Aviation DOA Nr.: EASA.21J.025	<b>Service Information</b>	Dokument Nr.: <b>SI-AT01-024</b>
	<b>Warnlampen/ Warning lights</b>	Ausgabe/Issue: A.01 Seite/Page: 1 of 1

## Service Information SI-AT01-024

Replacement of defective warning, caution and advisory lights on all instrument panels

Wiring diagram warning lights

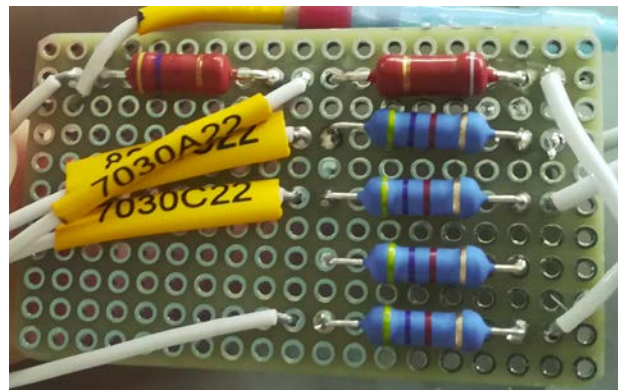
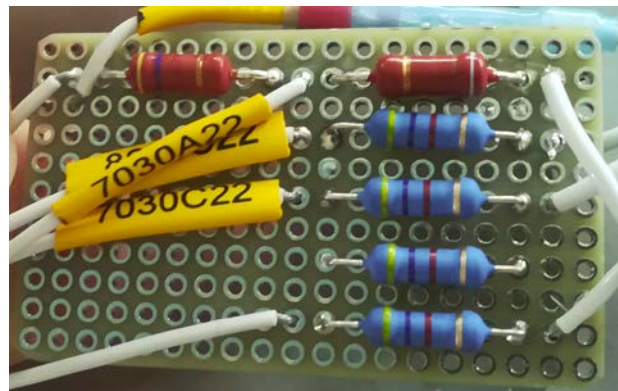
In addition to replacing the lamps a resistor module (P/N 8260-003) is required to be installed between the power supply and the warning lights.

**Nur S/N AT01-100 bis AT01-132**  
**Bohrbild für die Löcher im Instrumentenblech**

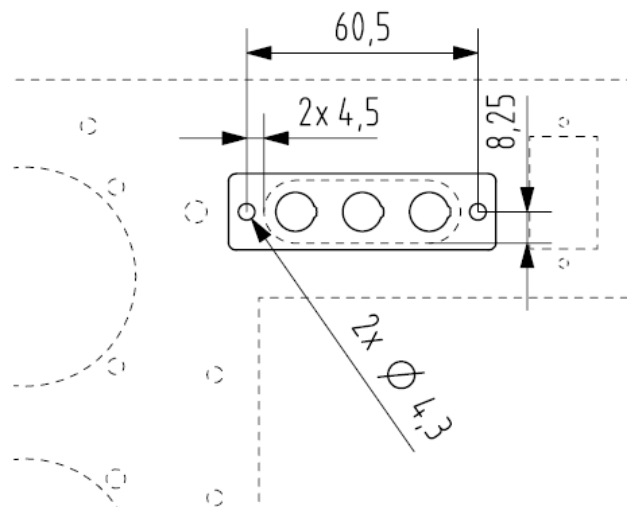
Die Befestigung der neuen Leuchten erfolgt statt mit dem alten Dreifachgehäuse über ein Adapterblech (P/N 2820-251). Dieses wird mit zwei Schrauben über die bestehende Öffnung im Instrumentenblech angebracht. Dazu müssen zwei Löcher in das bestehende I-Blech gebohrt werden.

- (1) Löcher für die Schrauben in vorhandenes I-Blech bohren
- (2) Befestigung des Adapterblechs mit Schrauben, Zahnscheiben und Muttern am Instrumentenblech
- (3) Warnlampen einclippen und mit vorhandenen Kabeln verbinden (s. Anhang 1)

**A. Abbau alte Warnleuchten mit Befestigung**

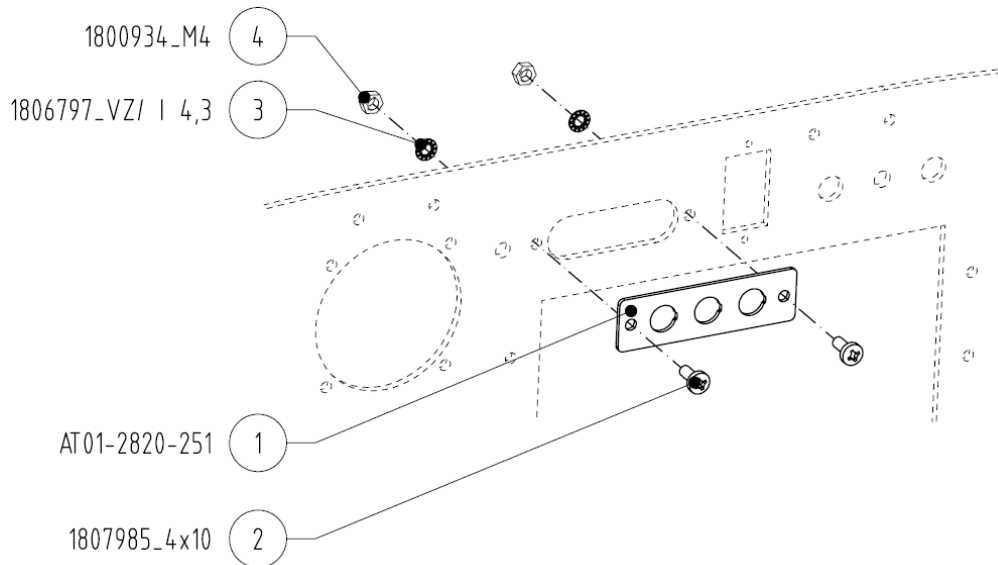
- (1) Entfernen des Warnleuchten-Gehäuses
- (2) Trennen der Warnleuchten von den Kabeln (Kabel markieren)

**S/N AT01-100 to AT01-132 only**  
**Hole pattern for bores in the instrument panel**

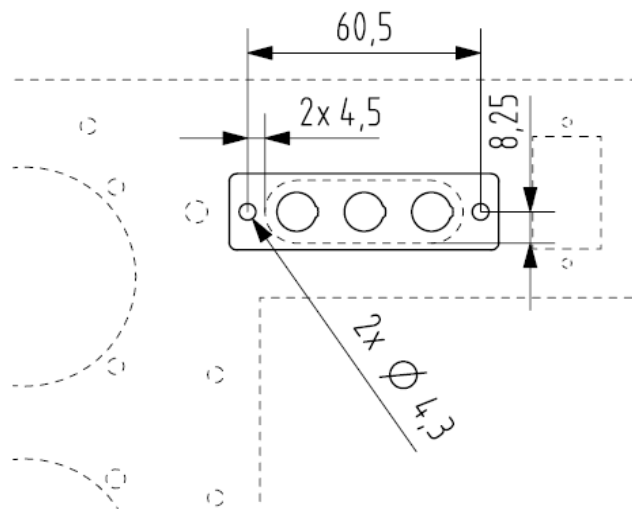
The new lights are attached to the panel with an adapter plate (P/N 2820-251) instead of the old housing. The adapter plate is fastened with two screws and covers the existing opening in the instrument panel. Two holes have to be drilled into the existing panel to enable the attachment with screws.

- (1) Drill holes for screw attachment into existing instrument panel
- (2) Install adapter plate with screws, tooth lock washers and nuts on the instrument panel
- (3) Clip warning lights into adapter plate and connect them to existing wirings (s. Annex 1)
